천안함 종합 보고서

더 이상 '버블제트'는 없다

한국기자협회, 한국PD연합회, 전국언론노동조합
천안함 조사결과 언론보도 검증위원회

3. Al-O-S 함량비에 근거한 정부 분석결과 해석

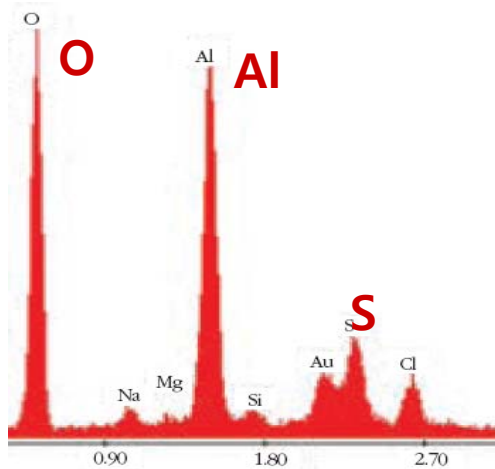
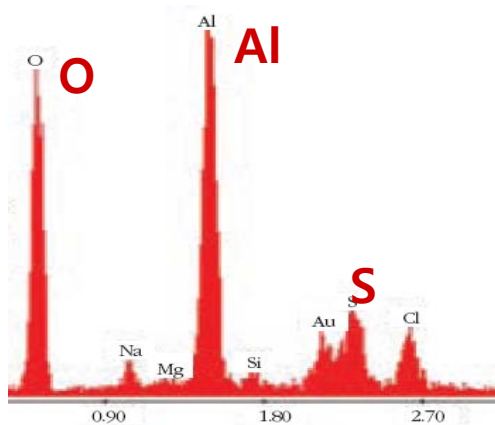
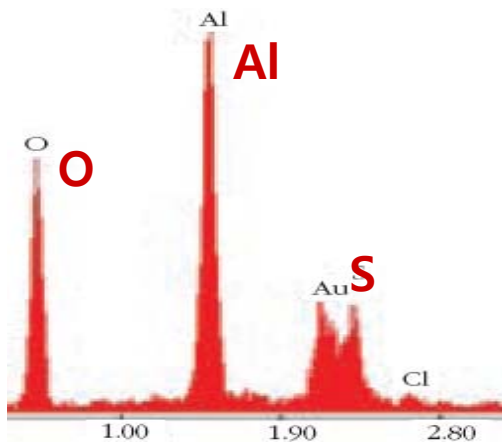
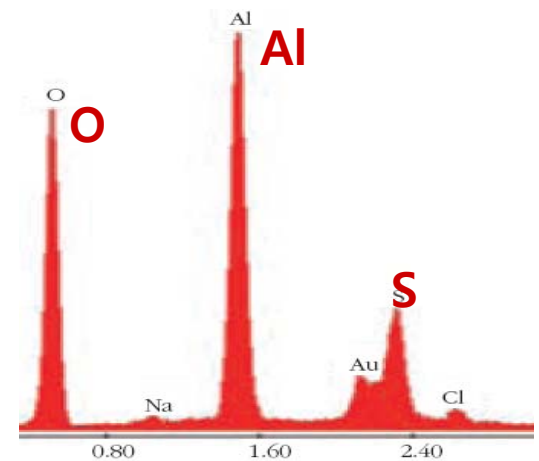
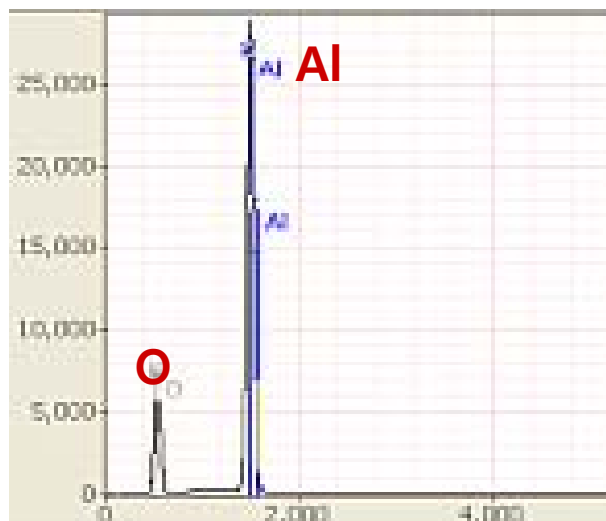
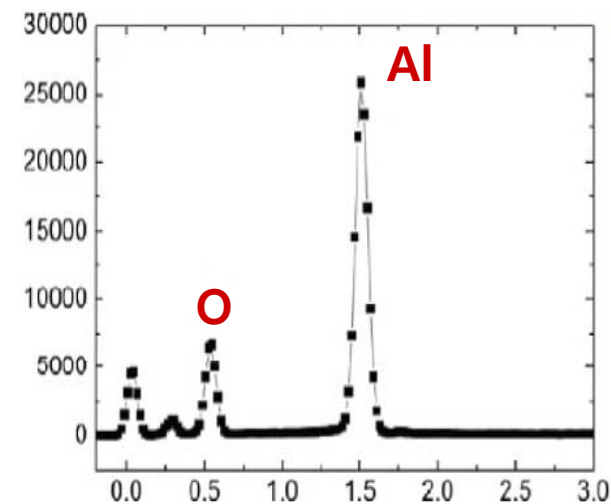
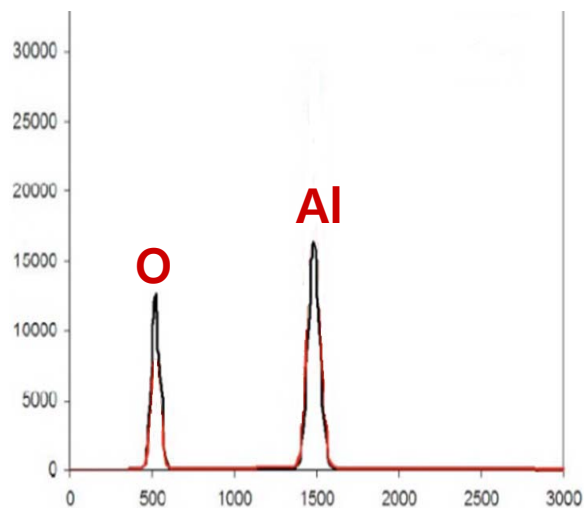
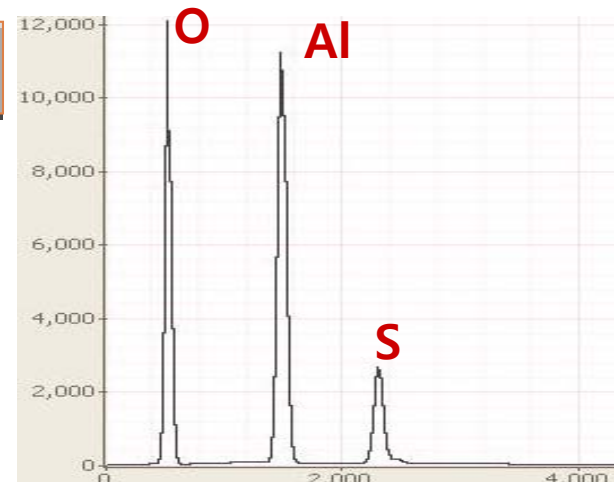
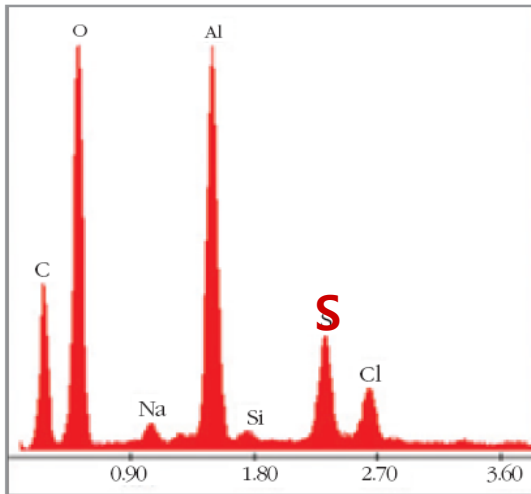
1. AM1,2,3에 대한 EDS 그래프에서 Al 대비 O의 비율은 0.7~1.1 정도로 나타남
2. AM1,2,3에 대한 EDS 그래프에서 Al 대비 S의 비율은 0.2~0.4 정도로 나타남
3. 바스알루미나이트 $\text{Al}_4(\text{OH})_{10}(\text{SO}_4)_4\text{H}_2\text{O}$ 의 Al 대비 O의 비율은 1.1 정도
4. 바스알루미나이트 $\text{Al}_4(\text{OH})_{10}(\text{SO}_4)_4\text{H}_2\text{O}$ 의 Al 대비 S의 비율은 0.25 정도
5. 일부 그래프에서 Al-O 비율이 순수한 바스알루미나이트와 달리 나타나는 이유는 분석영역에 불순물인 소금 등 이물질이 존재하기 때문이며, 이들은 산소의 비율을 낮추는 요인이 될 수 있음
6. 소금 등 이물질의 존재에도 불구하고, 정부보고서에 포함된 AM1와 AM2의 EDS 그래프 11개 중 5개에서 Al-O 비율이 순수한 바스알루미나이트와 거의 일치함

*EDS 그래프에 나타나는 Al-O-S 함량비를 근거로 볼 때
흡착물질은 바스알루미나이트로 판단하는 것이 타당함*

4. 정부 AM3 분석결과에 나타난 의문의 황(S)

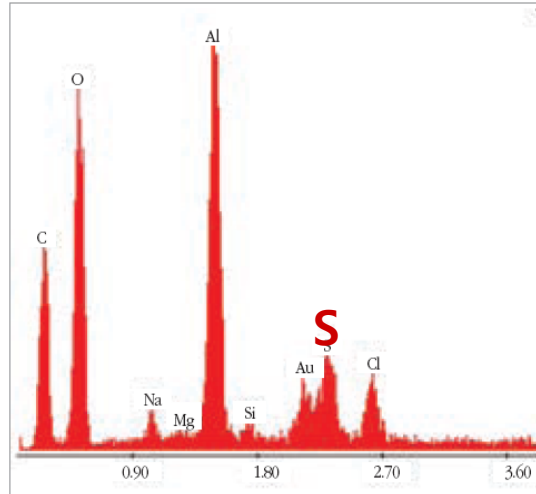
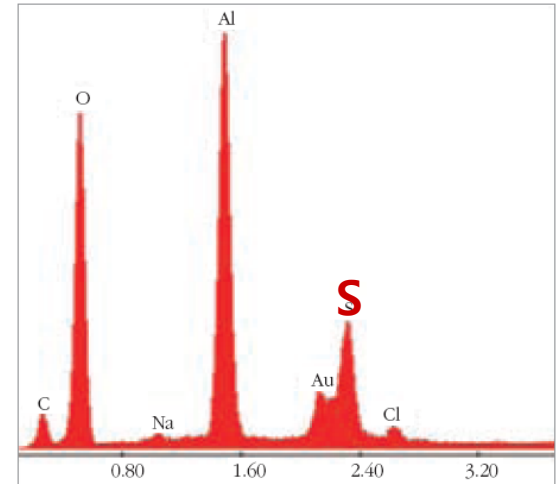
- AM3 EDS 그래프에서 Al 대비 S의 비율은 0.3 정도로 나타남
- 피크의 높이로 알수 있듯이 바닷물 성분인 Na, Cl 등에 비해 월등히 높은 비율

- 실험에 쓰인 폭약 HBX-3와 부스터에는 황(S)이 없음
- 해수에는 황(S)이 존재하나 Na의 1/10, Cl의 1/20 수준에 불과
- 황(S)이 Na, Cl 보다 피크가 월등히 높게 나타난 것은 해수 이외의 성분임을 의미

AM3에서 황(S)의 함량이 높게 나타난 이유 설명 안됨

국방부 제시 위성사진 분석 - 길이

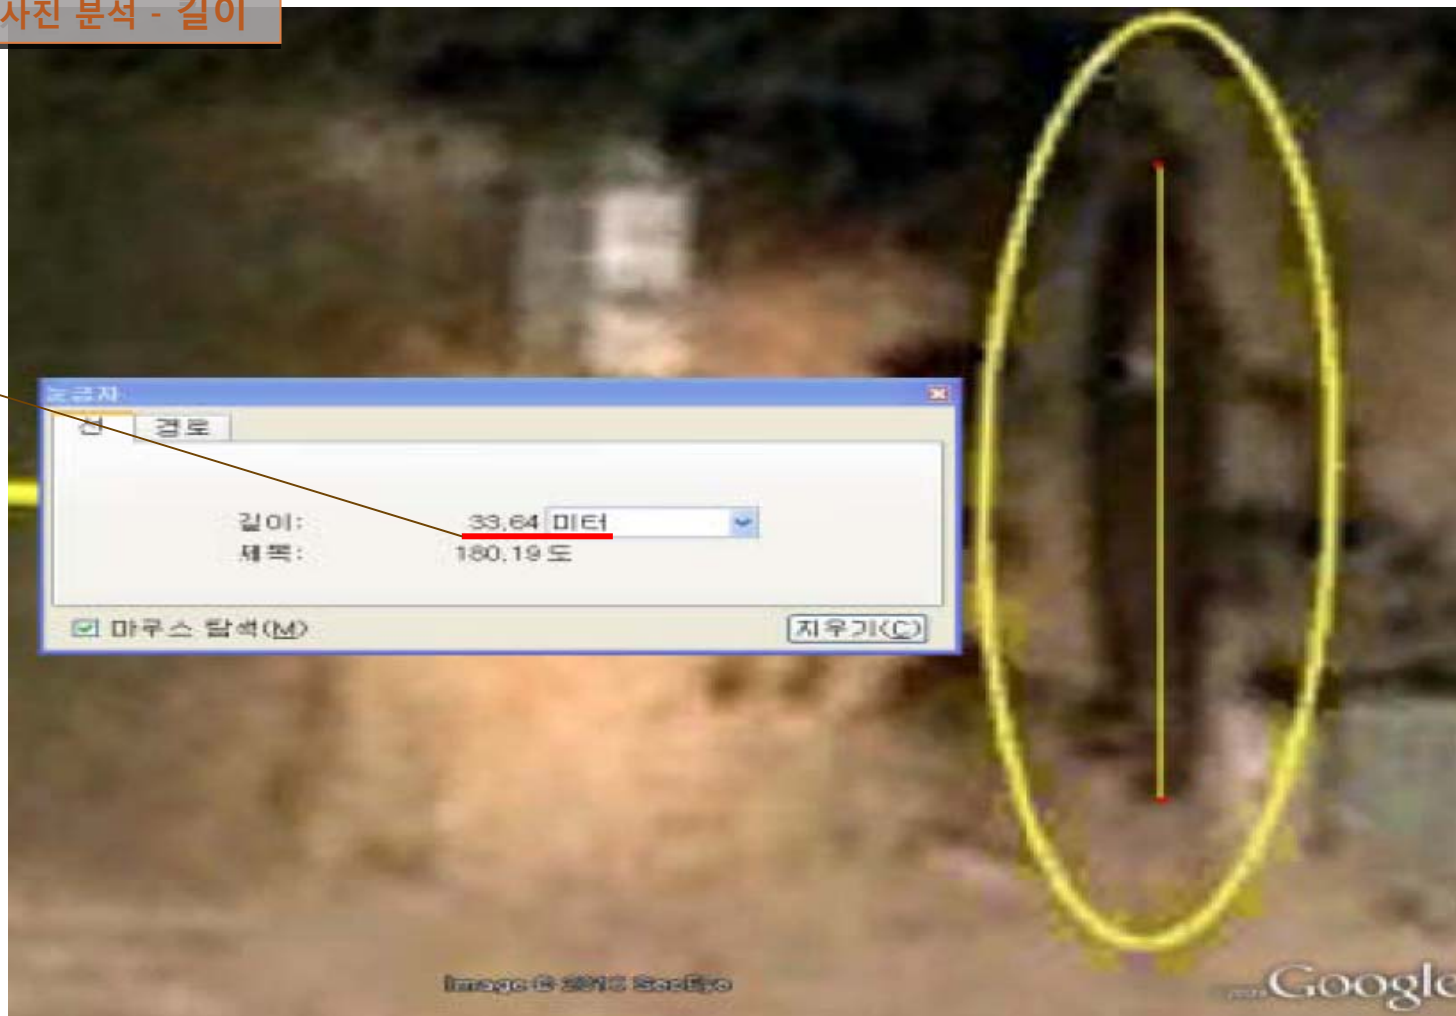
그림자 한 방향 고려해
측정해도 길이 32m 이상

국방부 제시 위성사진 분석 - 폭

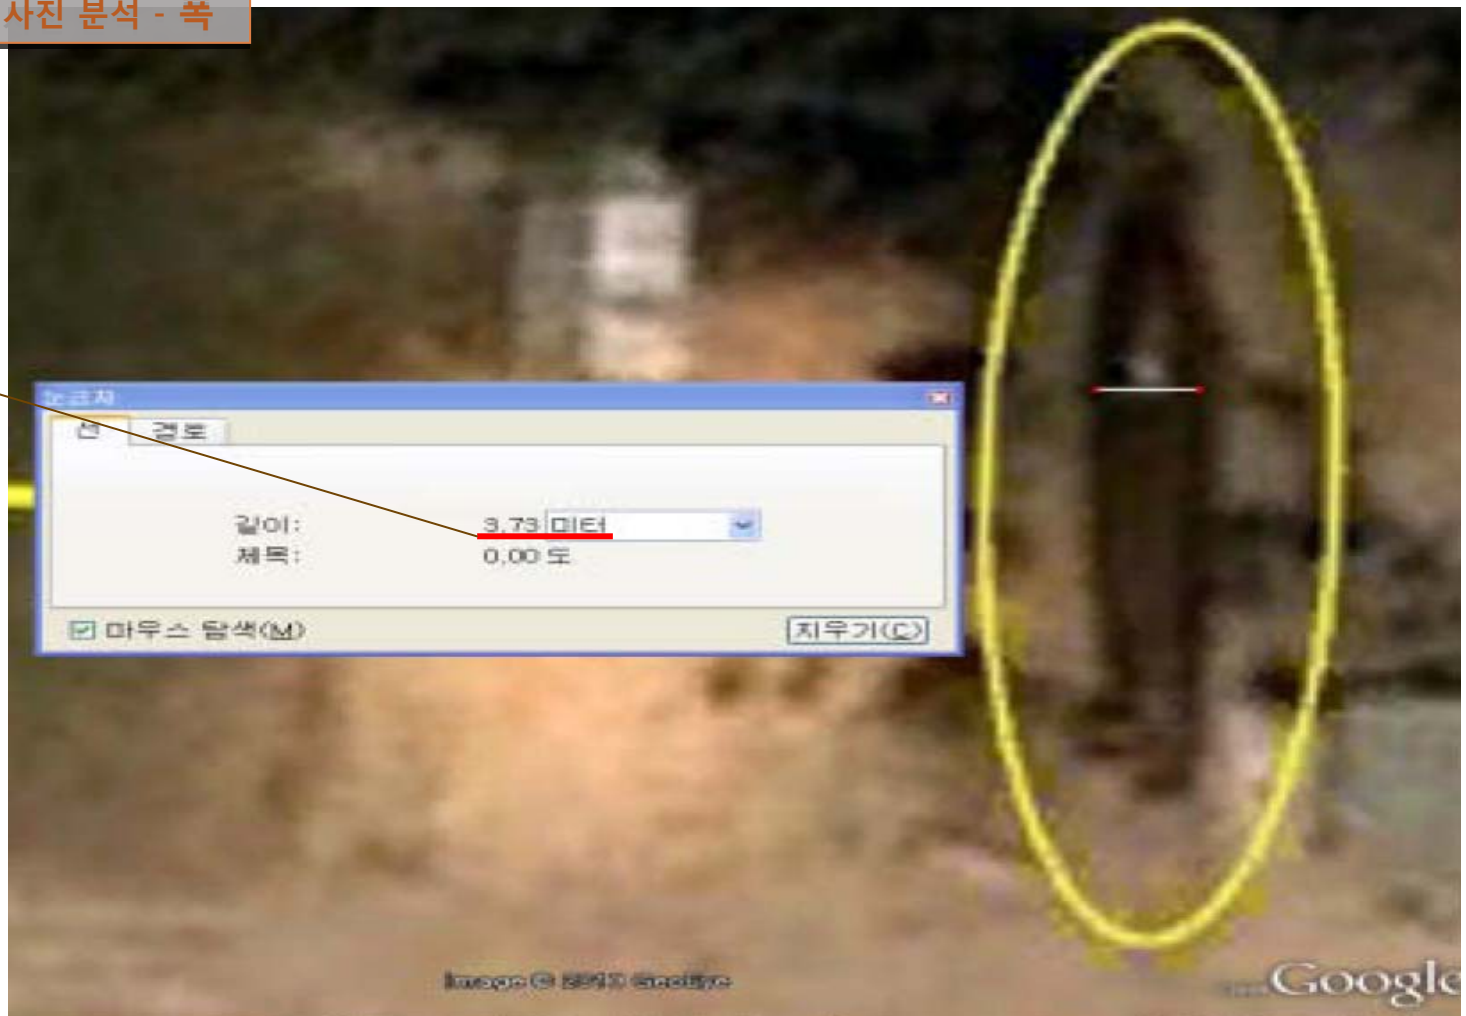
그림자 한 방향 고려해
측정해도 폭 3.5m 이상
